AVIS GEOLOGIQUE ET HYDROGEOLOGIQUE
SUR LA DETERMINATION DES PERIMETRES DE PROTECTION
DES PUITS DE "FONTAINE D'ALMOY"
CAPTES POUR L'ALIMENTATION EN EAU POTABLE
DE LA COMMUNAUTE DE TAIZE (*Saône-et-Loire*)

N° BSS 602-5X-13

Ce rapport a été préparé par un dossier technique préliminaire, établi par la Société ANTEA (Agence Rhône-Alpes), référencé n° 18678/ A, en date de janvier 2000.

Périmètre de protection rapprochée

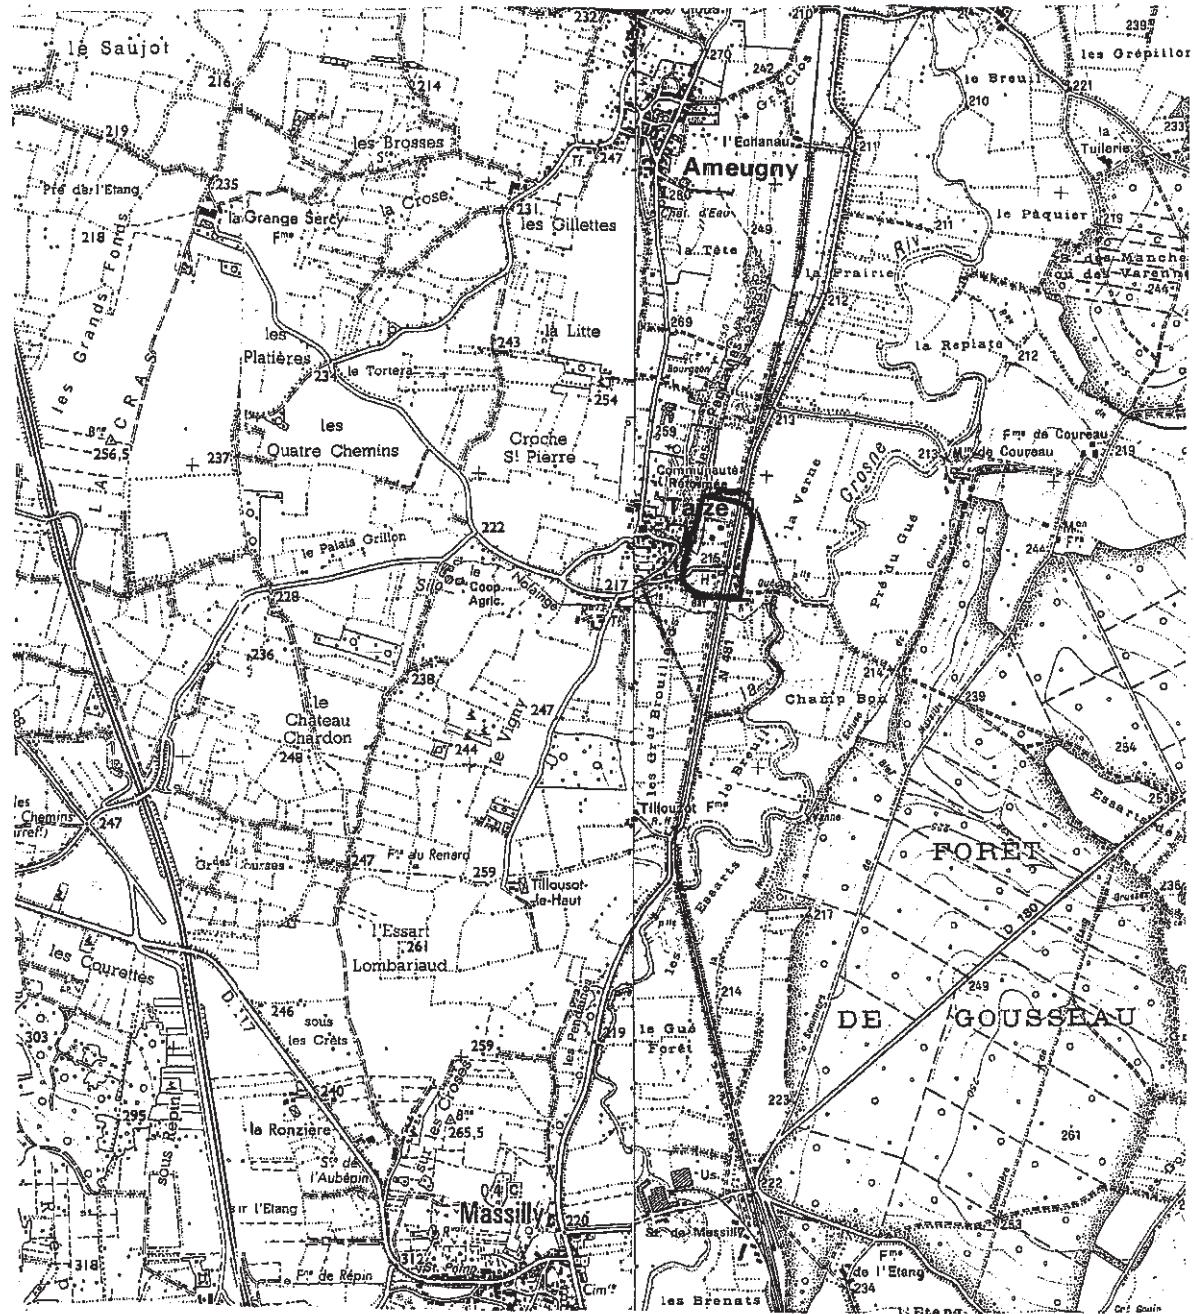
II-Périmètre de protection rapprochée (voir plan)

Compte tenu des circulations souterraines vulnérables à proximité, du Sud vers le Nord mais aussi du SE vers le NW à partir de la rivière et du SW vers le NE à partir du versant calcaire, le périmètre rapproché des 2 puits aura une forme allongée vers le Sud, dont les limites seront les suivantes :

- au Nord, à l'Ouest et à l'Est, les limites seront distantes au minimum de 100m des puits;
- au Sud, la limite sera située à au moins 200m du puits F1.

III-Périmètre de protection éloignée (voir carte)

Etant donné le type de nappe captée dont les eaux ont plusieurs origines, l'irrégularité de la couverture argilo-limoneuse assurant la protection naturelle du fond de la vallée, et le versant calcaire occidental sans protection (agglomération), le périmètre de protection éloignée sera défini ainsi :

- au Nord, sa limite sera calée sur celle du périmètre rapproché;
- à l'Est, sa limite sera une droite NW-SE depuis l'angle NE du périmètre rapproché à 100m du puits F2 jusqu'à la rivière au niveau de l'ancienne passerelle;
- au Sud-Est, sa limite sera calée sur la Grosne (limite du canton), entre la passerelle et le chemin vers "le Breuil" à 600m au Sud du puits F1;
- au Sud, sa limite sera le chemin précédent entre la rivière et la route D.981, puis une ligne SE-NW entre celle-ci et la route D.414 au carrefour avec la route du village;
- à l'Ouest, la limite sera calée sur la route de montée au village depuis le carrefour avec la route D.414 jusqu'à la limite du périmètre rapproché à 100m du puits F1.
